改善箇所説明図

パワステアリングオイルポンプ

基準不適合発生箇所

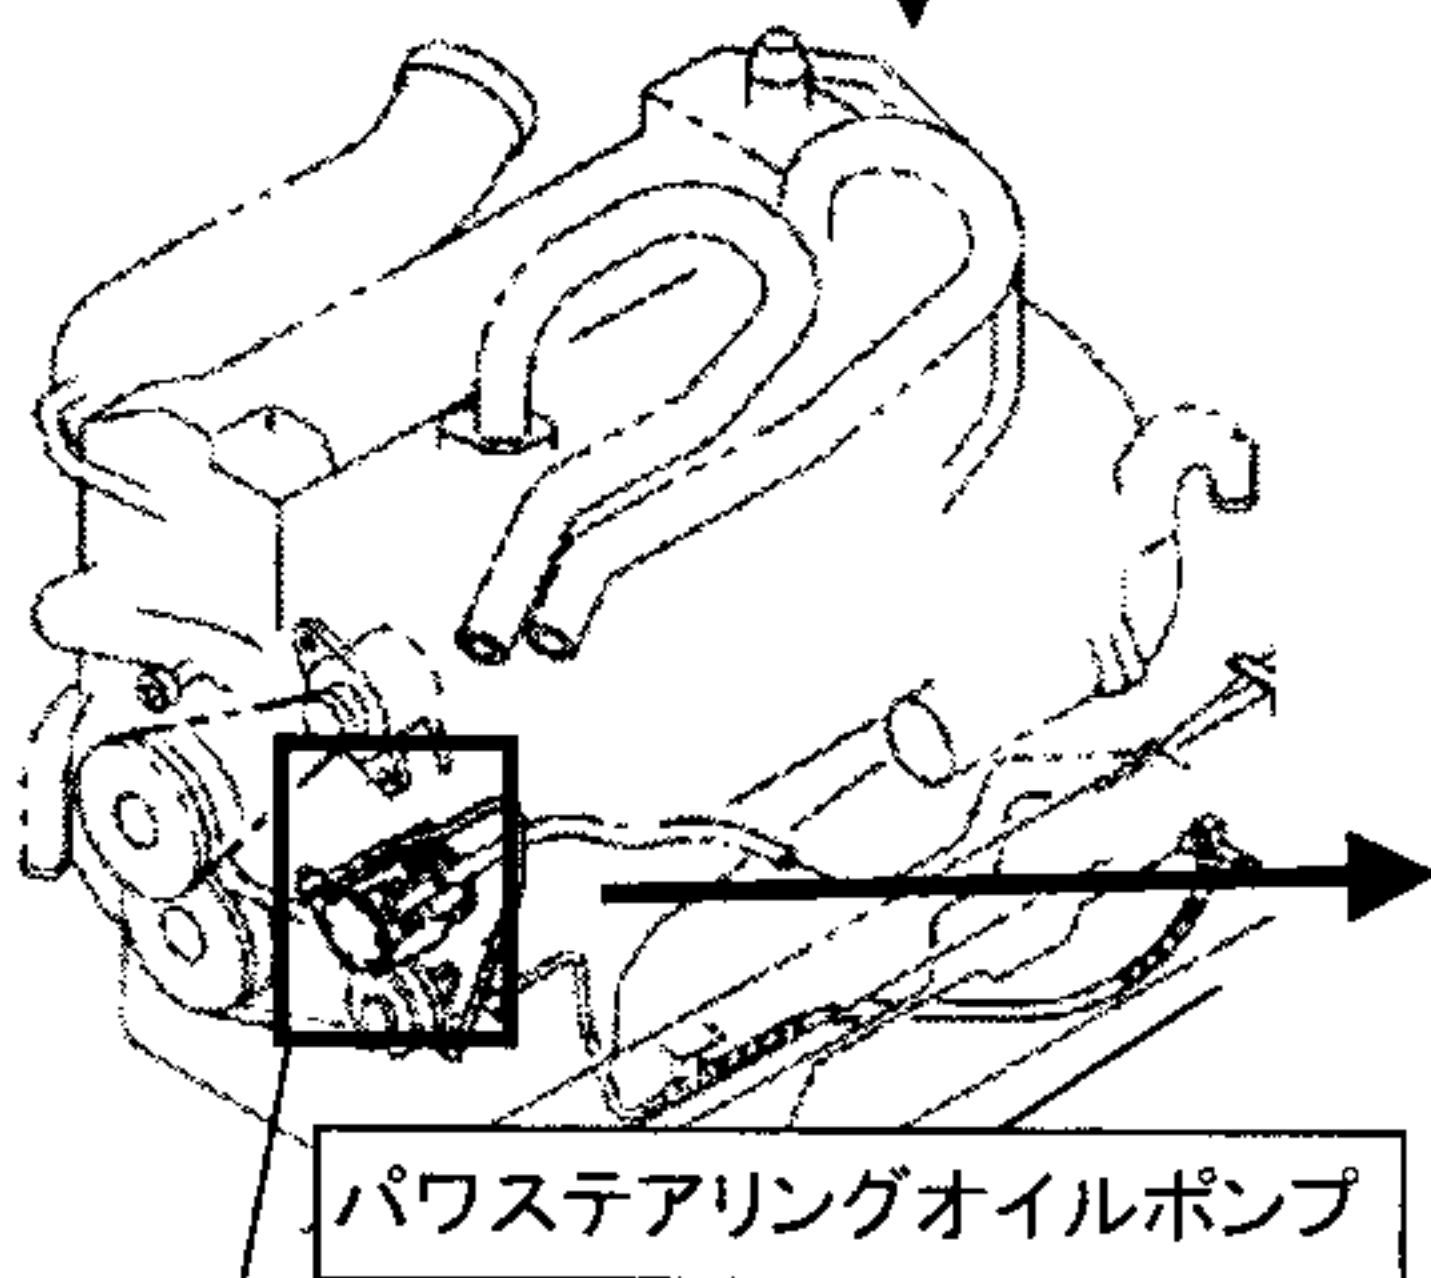
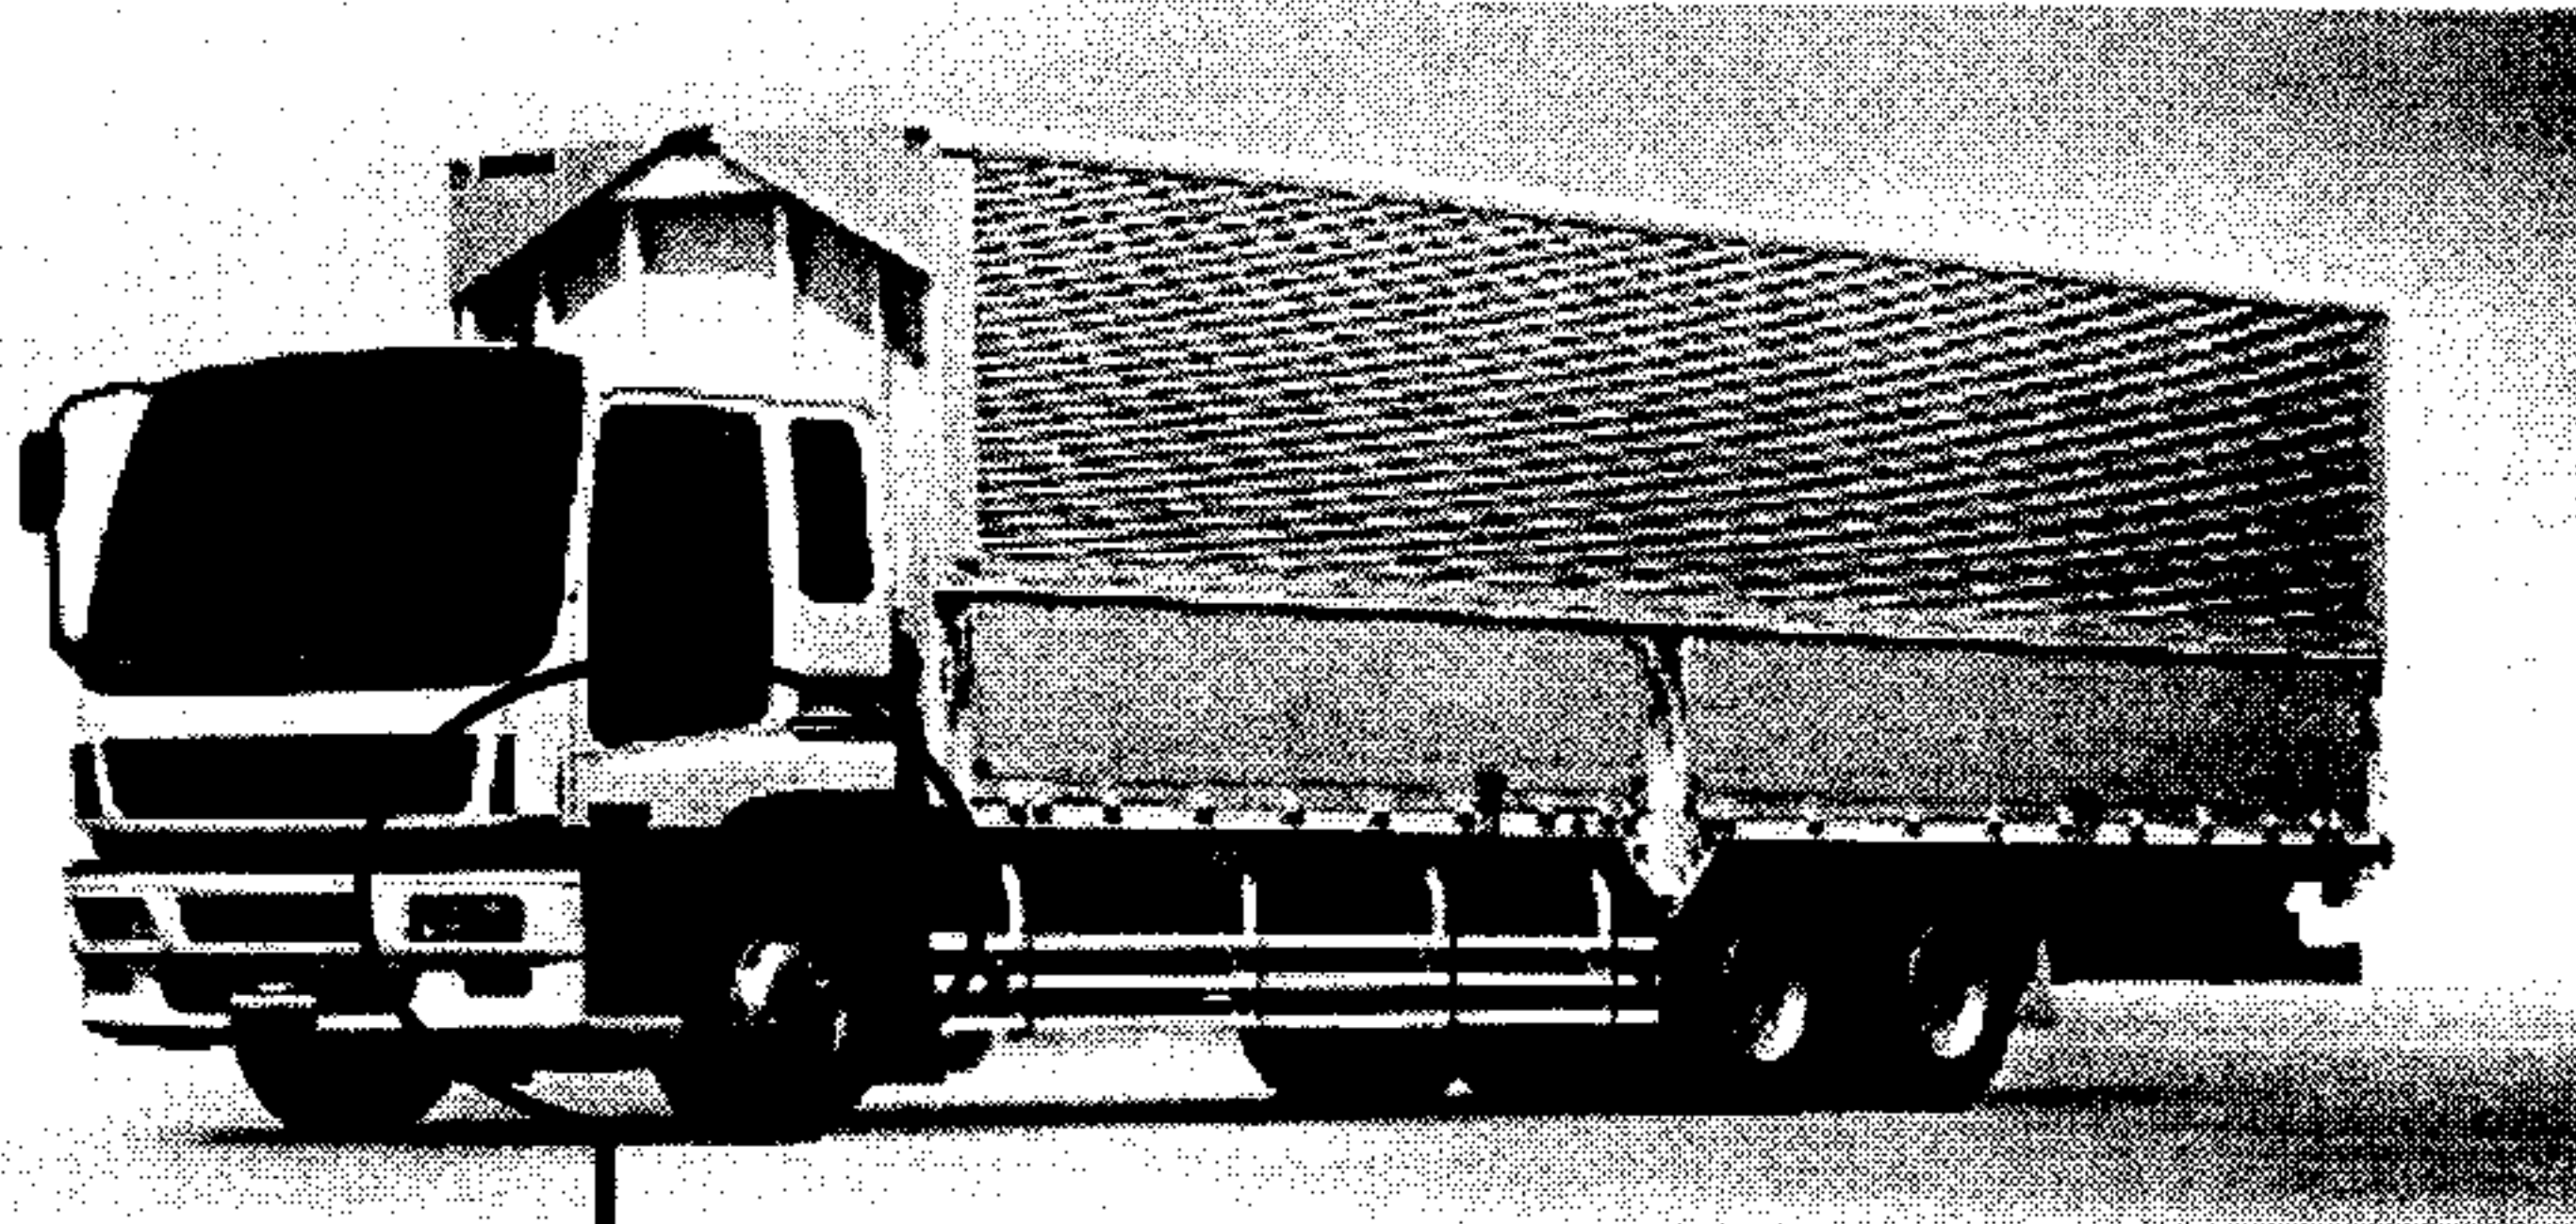
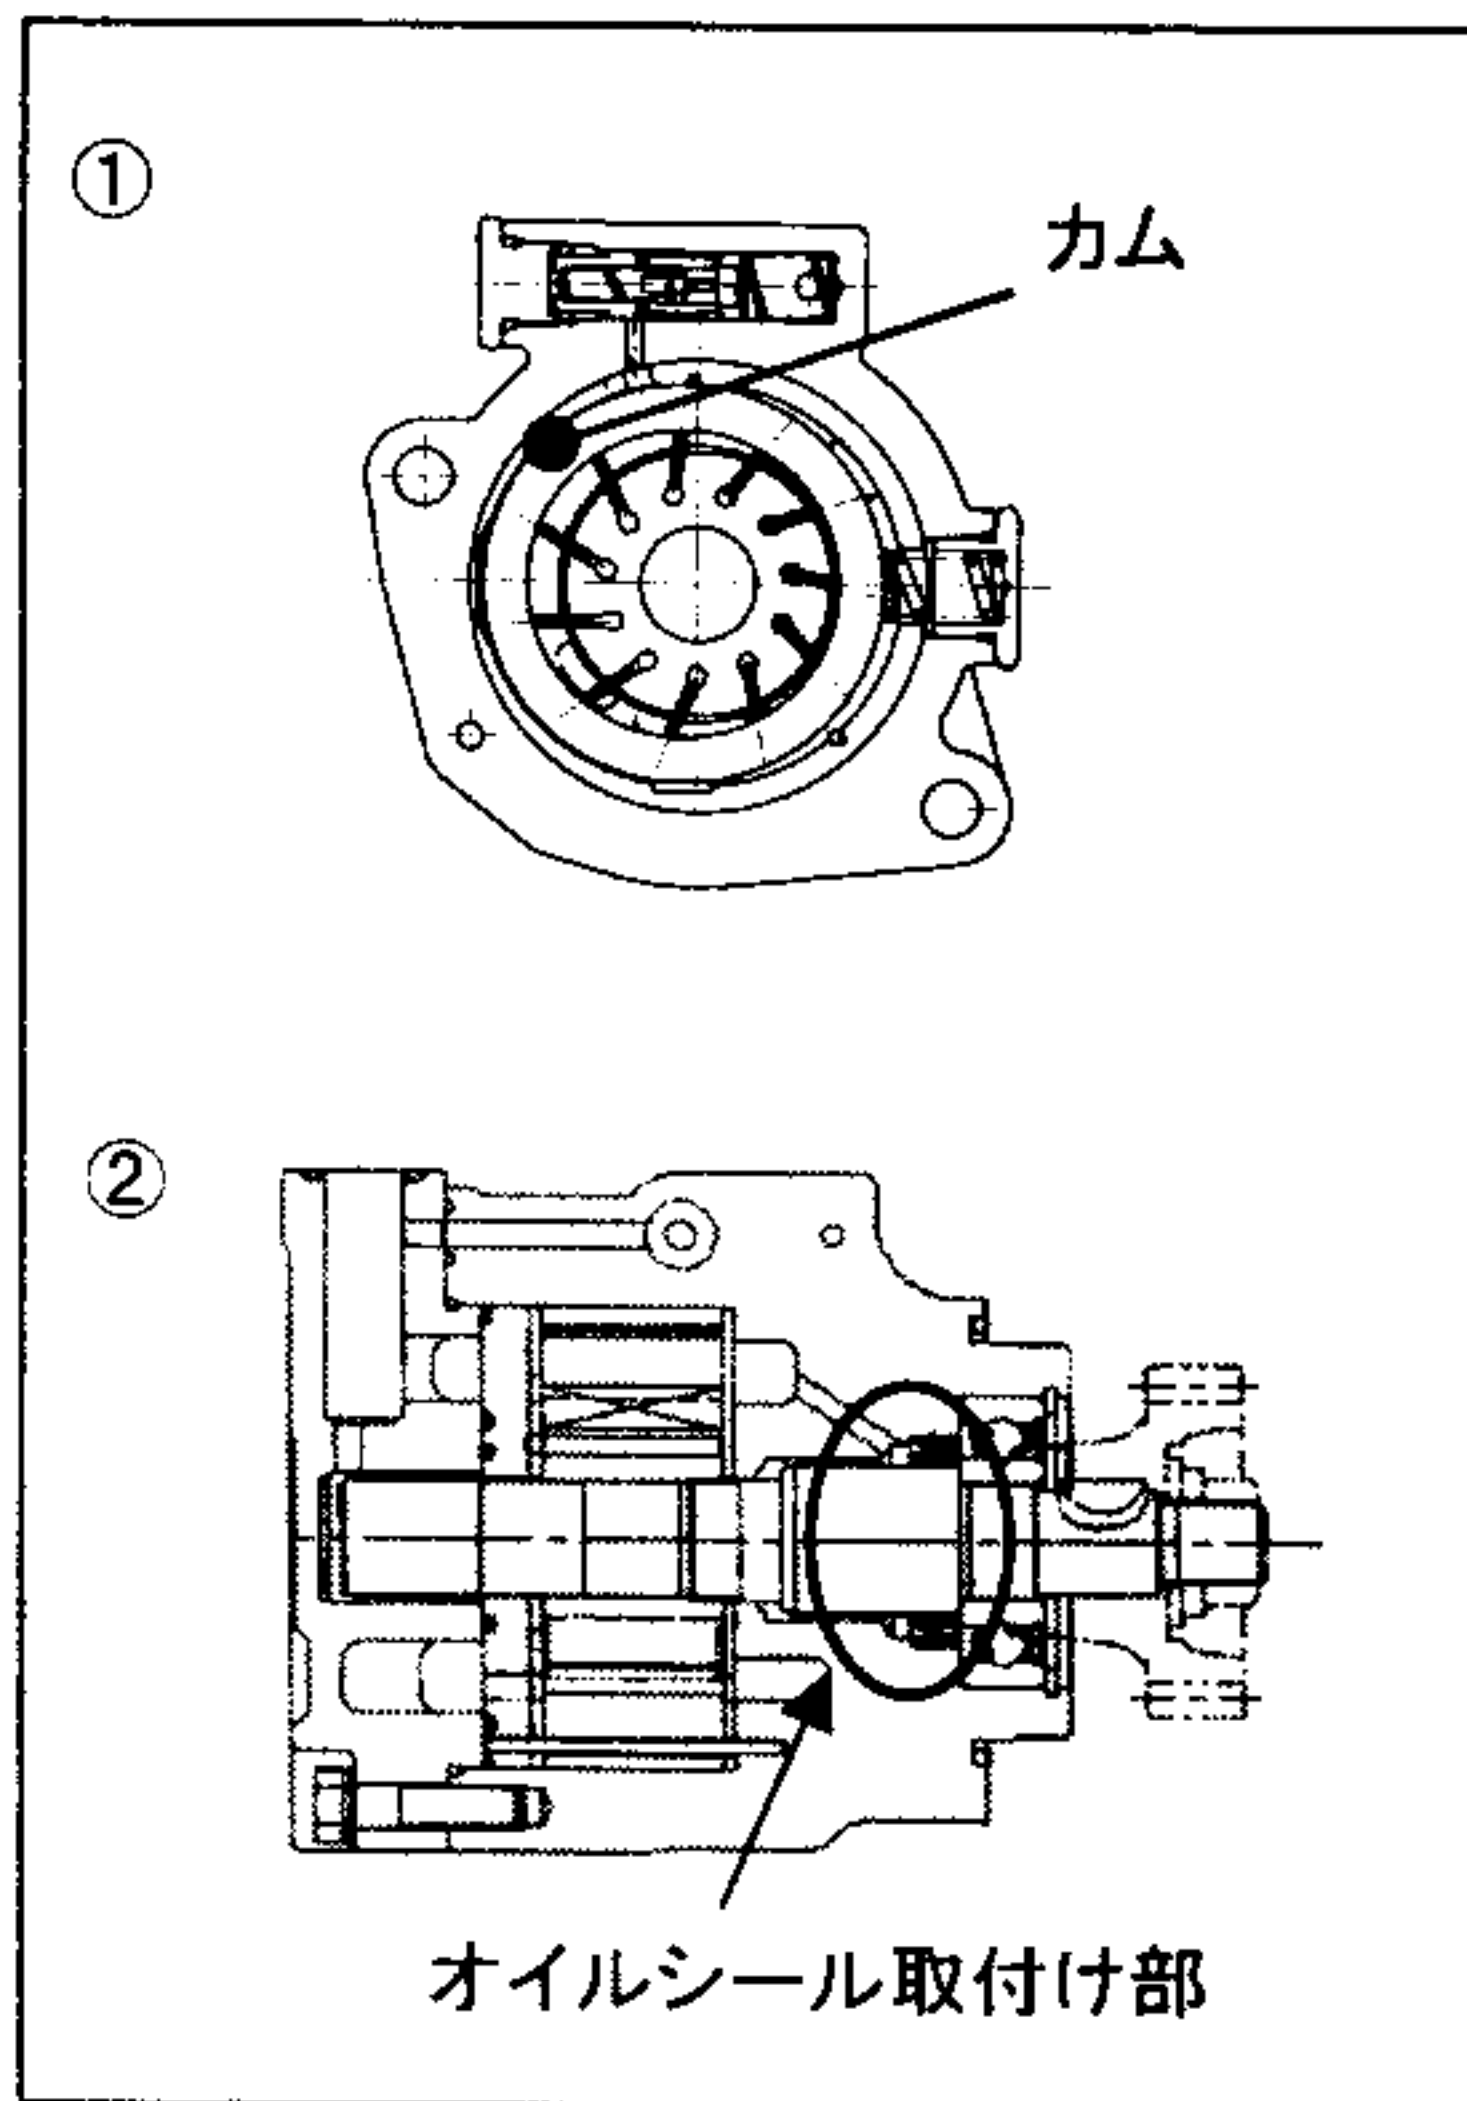
① パワステアリングオイルポンプのカム(可動オイル圧縮シリンダ)内面の表面処理が不適切なため、作動による摩擦で摺動面温度が上昇して当該カムが変形し、表面に傷が生じることがある。そのため、そのままの状態で使用を続けると、かじを大きく切った場合にカムが破損して、油圧倍力機能が失われて、かじ取り操作ができなくなるおそれがある。

② パワステアリングオイルポンプの駆動軸のオイルシール(エンジンオイルとパワステアリングオイルを分離するためのもの)の取付部について、抜け出し防止用の溝加工が不適切なため、オイルシールが抜け出しているものがある。そのため、シール機能が働かず、エンジンオイルがパワステアリングオイルに混入してパワステアリングオイルタンクからオイルが漏れ、最悪の場合、排気管に飛散し火災に至るおそれがある。

改善の内容: 全車両、パワステアリングオイルポンプを対策品と交換する。

識別: 前輪左側フレーム部キャブチルトホースブラケット下に黄色ペイントを塗布する。
